서울시 굴토 전문위원회 심의 의결조서

심의일자	2021. 6. 24.(목) 14:00		
사업명	서초구 서초동 1595-3번지 외 2필지 서초노블리체 신축공사(신규)		
신청위치	서초구 서초동 1595-3번지 외 2필지		
의결번호	(굴토)2021-9-5	심의결과	조건부(보고)의결

[심의 내용] 굴토계획

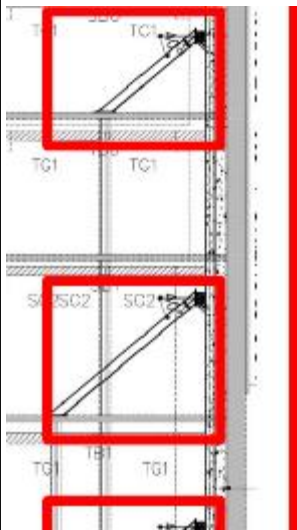
- 위 구간의 지보 공법을 재검토 하기 바람(“기존 건축구조물 안정성 검토(장비 탑재 포함) 중요함” → 필수).

- 위 구간의 Raker 검토 바람(Raker 하부 및 구조안전성 검토 결과 및 상세도를 제시 바람).
- 신축과 기존 구조물의 현황을 명확히 표현 바람(현재 기존 구조물을 적용하는 사유 및 기존 구조물의 구조안전성 검토 결과).
- 굴착 평면도와 관련하여 단면도를 일치 바람(토류벽 & CIP 등).
- Jack Support 구조안전성 검토서 및 좌굴과 전단파괴 방지방안 등 검토 바람(가급적 설치 사양 바람).
- 시공순서도 재검토 및 작성 바람.
